Baumaßnahme: **3.BA - Messehalle 12, Neubau Innovationszentrum,
Puschstraße, 04103 Leipzig**

Leistung: **H12-BA3-300-015 - erweiterter Rohbau**

Nachschreiben 6

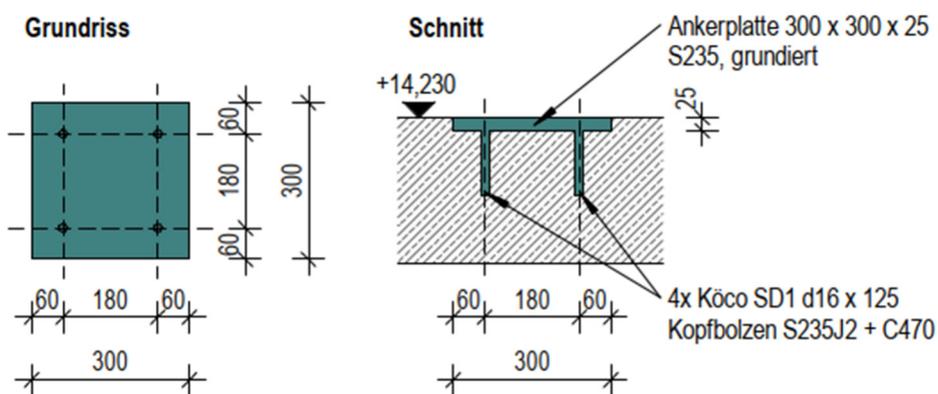
Pos. 13. 7. 10. Anschweißplatte, 300/300/25, Korrosionsanstrich

Die Dimension der Kopfbolzen ist nicht angegeben. In der Position ist der Hinweis gemäß Zeichnung gegeben, diese Zeichnung (Auszug aus Plan DE05 Sichtschutzzaun / Datei: 013754g001_03_--_5_ARC_DE05_017_-V) jedoch verweist auf die Statik. In der uns vorliegenden Statik (Ordner 1, 2, 3, 4, 5, 8 und 10) ist diese Position nicht auffindbar.

Frage: In welcher Dimension sollen die Kopfbolzen ausgeführt werden?

Die Kopfbolzen der Ankerplatten sollen als 4x Köco SD1 d16 x 125, Kopfbolzen S235J2 + C470 entsprechend folgendem Prinzipdetail ausgeführt werden:

Die Leistungsbeschreibung wurde im beigefügten Leistungsverzeichnis, Stand 30.07.2025, präzisiert.
